项目名称：昌吉庙尔沟煤田火区灭火工程

项目名称：昌吉庙尔沟煤田火区灭火工程环境影响报告表

修改说明

图 2.2-7 2 火区输水管线示意图

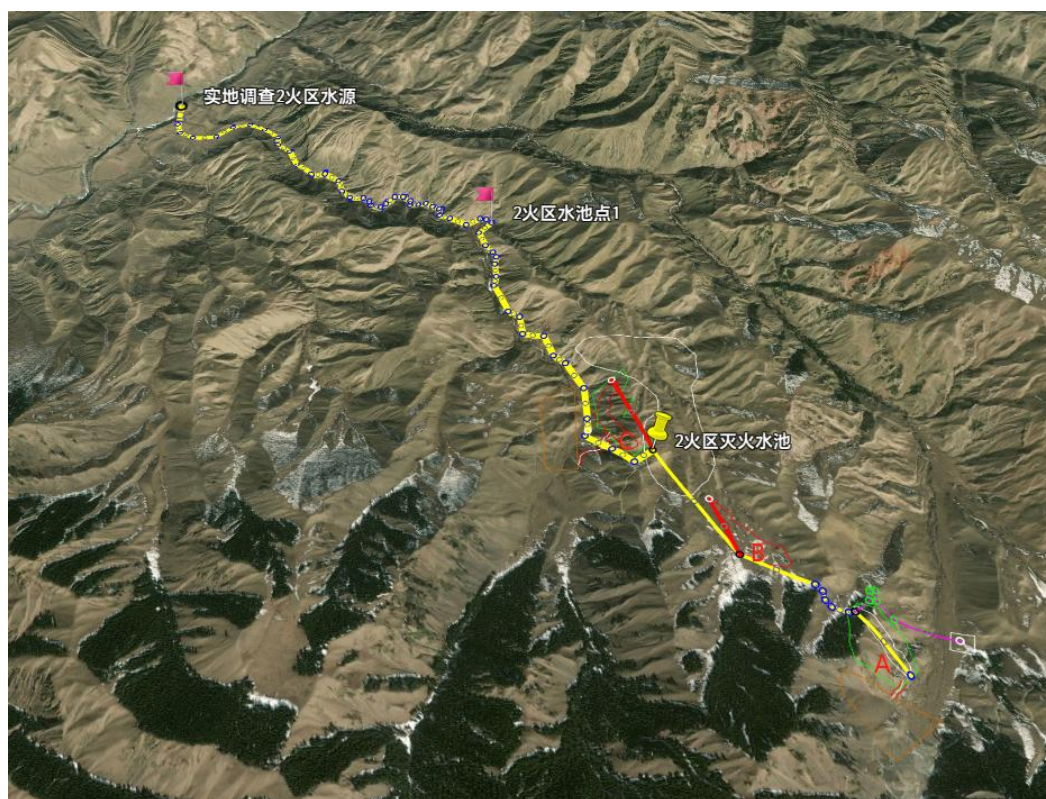
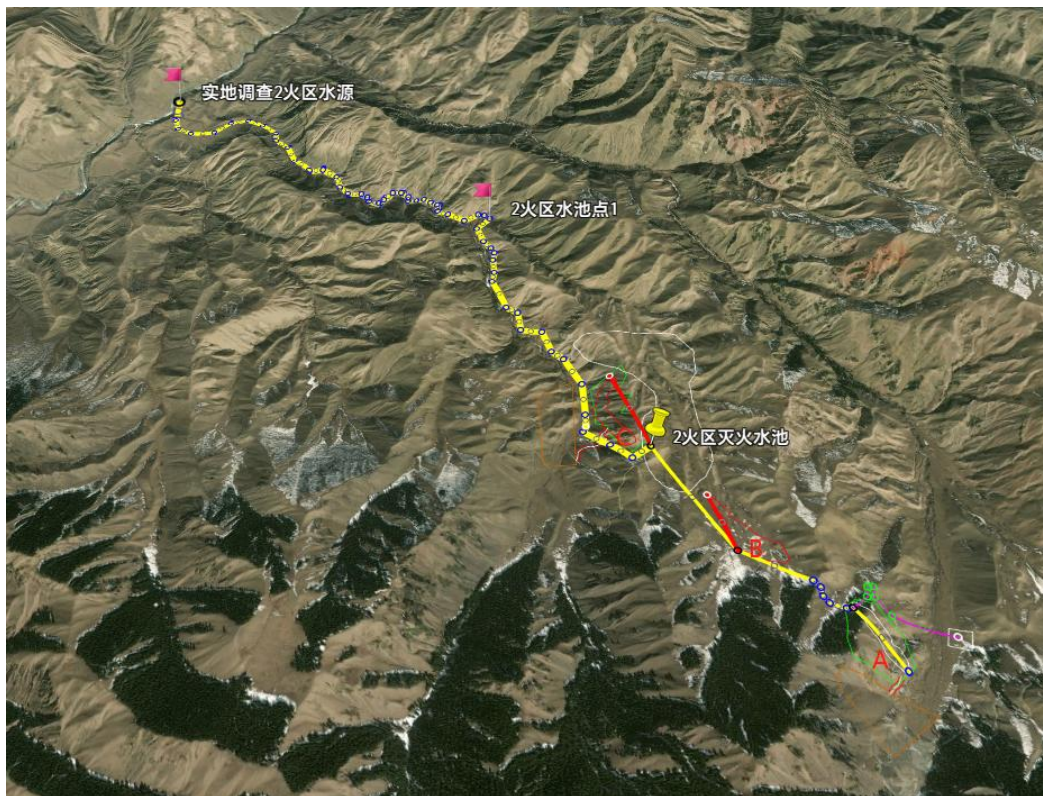
2、补充输水管线、输电线路建设方案：补充直埋管的施工过程及施工工艺，补充明管施工过程及施工工艺；补充输电线路建设内容及方案、施工要求等。补充管线、电路施工过程的环境管理内容。

采用 1 趟 $\text{Ø}219\times 8$ 无缝输水管路，输水线路长度约 6.5km，沿地面敷设。

采用 1 趟 $\varnothing 89 \times 4.5$ 无缝输水管路，输水线路长度约 700m，埋深 1.5m。

图3.1.3 土地利用类型图

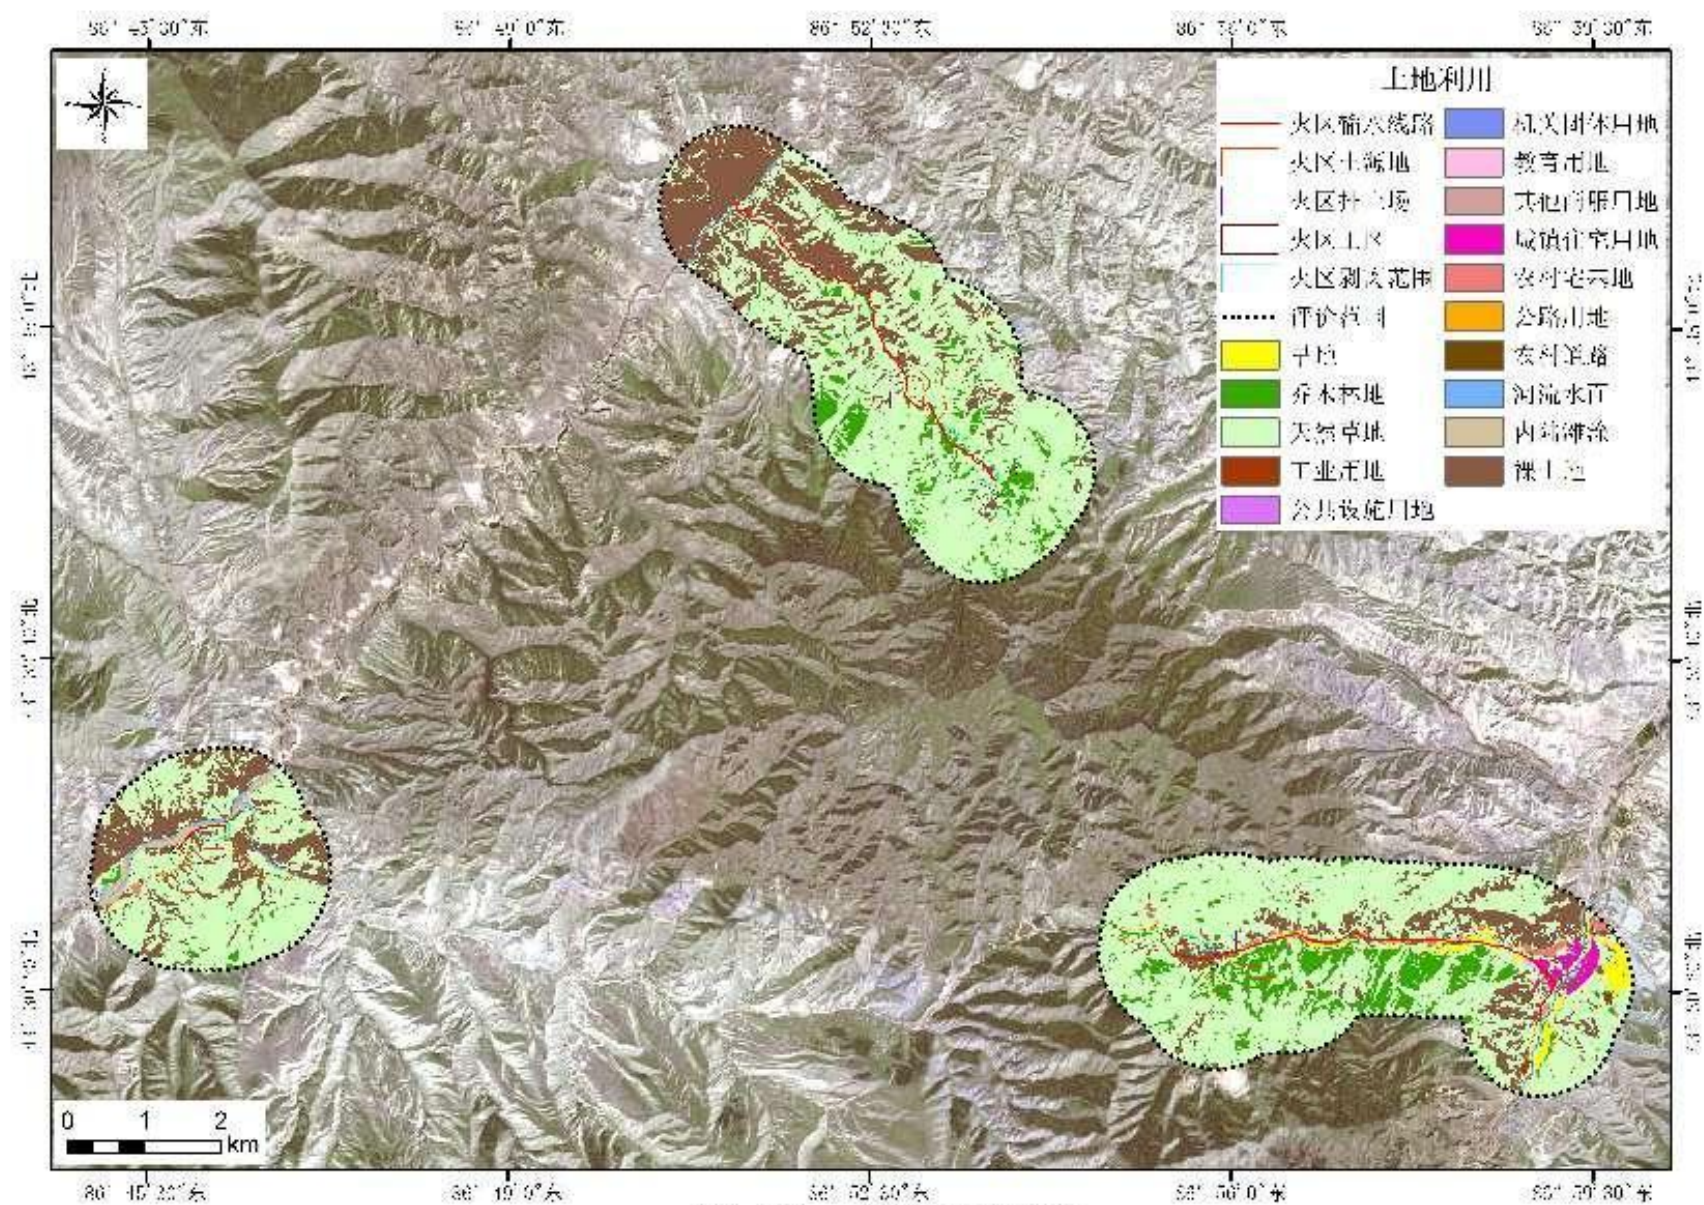
1. 补充土地利用现状图。本项目取土场所在区域为天然牧草地，应说明土地使用手续办理情况，根据国家和自治区占地补偿措施要求，补充占地生态经济补偿措施。

5、完善项目所在区域土地利用现状调查，分类补充说明火区、排土场、取土场等工程临时占地的面积及占地类型；完善土壤、植被类型现状调查，补充项目所在区域的土壤类型、植被类型，同时补充土地利用现状图、植被类型图、土壤类型分布图图件。

已补充土地利用现状图，详见图 3.1-3。

根据《土地利用现状分类》（GB/T21010-2007），治理范围内的土地利用类型为草地、裸土地、林地等，占地均为临时占地。土地利用类型详见图 3.1-3。
